COMMUNIQUÉ SÉCURITÉ : SELLETTE STRIKE 2

OBJET : Risque de difficulté d'extraction du parachute avec une sellette STRIKE 2

PRODUIT CONCERNÉ : sellette STRIKE 2 indice A1, toutes tailles

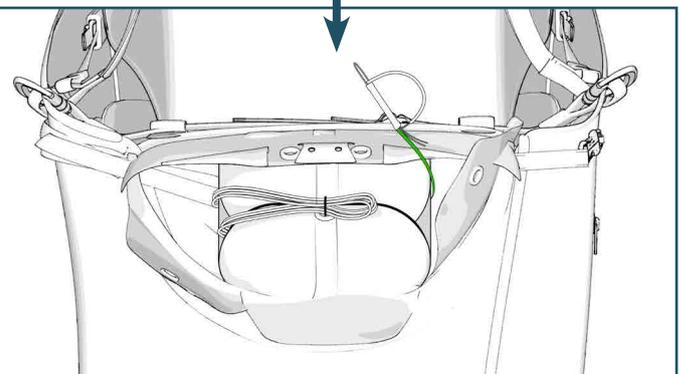
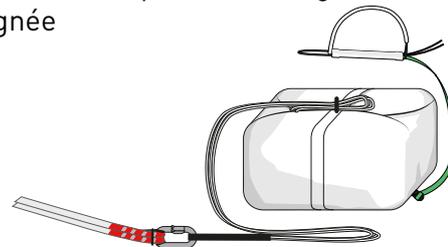
Dans certains cas, selon le mouvement réalisé et le volume du parachute, il peut être difficile d'extraire le parachute de son container.

Le type de pod et les emplacements de jonction entre le pod et la poignée sont importants pour un fonctionnement correct.

Suivre les préconisations de montage détaillée ci-dessous.

1 Connecter la poignée sur le loop latéral du POD.

2 Installer l'ensemble parachute dans le container suivant cet ordre :

- élévateurs + suspentes
- parachute, loop de verouillage vers le haut
- poignée

Fermer le container
VÉRIFIER LE MONTAGE EN EFFECTUANT UN ESSAI D'EXTRACTION SOUS PORTIQUE
Votre parachute s'extrait-il correctement ?
